Modification du plan de prévention des risques inondations et coulées de boue Trélou-sur-Marne Passy-sur-Marne

Commune de Trélou-sur-Marne

NOTE

Secteurs du PPRICB modifiés

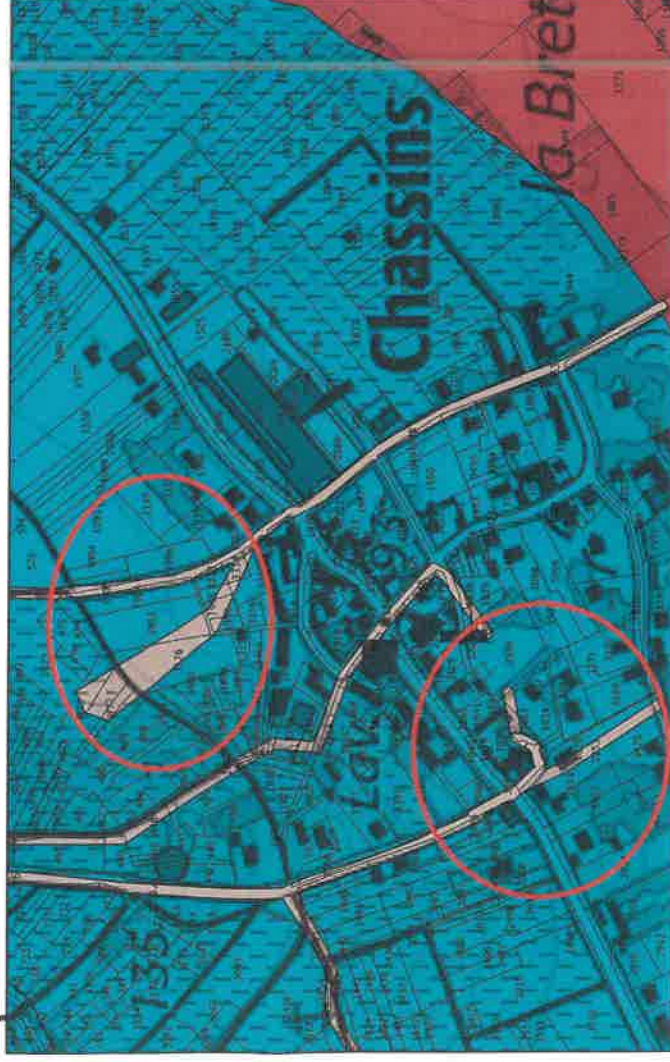
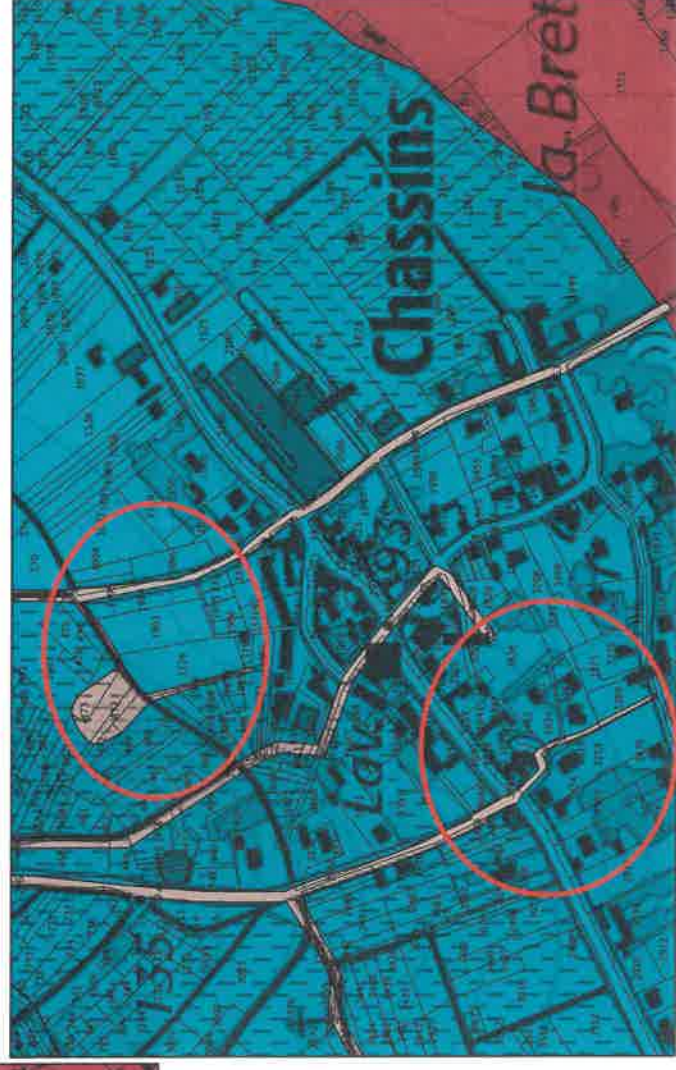
1^{er} secteur : Il concerne une zone d'aléa fort de ruissellement (zone rouge clair) dont l'axe est orienté nord-sud. Cet axe traverse la rue Carnot et se divise en deux, une partie se dirigeant vers la parcelle cadastrée section C n°3253 et l'autre allant vers les parcelles cadastrées section C n°3463 et n°1832. Les réalités de terrain et les relevés topographiques, montrent en réalité que la coulée de boue se dirige vers les parcelles cadastrées section C n°1834, n°3382 et n°3269 en longeant à l'ouest la parcelle cadastrée section C n°1815. Le tracé de la coulée de boue est par conséquent modifié en fonction de ces observations.

2^{ème} secteur : Il concerne une zone d'aléa fort de ruissellement (zone rouge clair) dont l'axe est orienté nord-ouest sud-est. Cet axe de ruissellement débute sur les parcelles cadastrées section B n°2023, n°473, n°472 et n°470. L'axe traverse ensuite les parcelles cadastrées section B n°3126, n°1903, n°1907, n°1906, n°1905 et section C n°3390 et n°3314 avant de rejoindre la rue de Chassins. Les réalités de terrain démontrent que la parcelle cadastrée section B n°471 est également à inclure en zone rouge clair que le tracé de la coulée de boue plus en aval est à modifier. En effet, une partie de celle-ci s'écoule en direction de l'est sur une partie des parcelles cadastrées section B n°474 et section C n°1903 et n°1904 en direction de la rue de Chassins. Une autre partie de la coulée de boue, s'écoule quant à elle en direction du sud en longeant les parcelles cadastrées section C n°3126, n°1901, n°3125, n°1900, n°1895, n°1894, n°1893 et n°3198.

Le tracé de la coulée de boue est par conséquent modifié en fonction de ces observations.

Aussi, une nouvelle cartographie modificative a été établie (cf. annexe n°2).
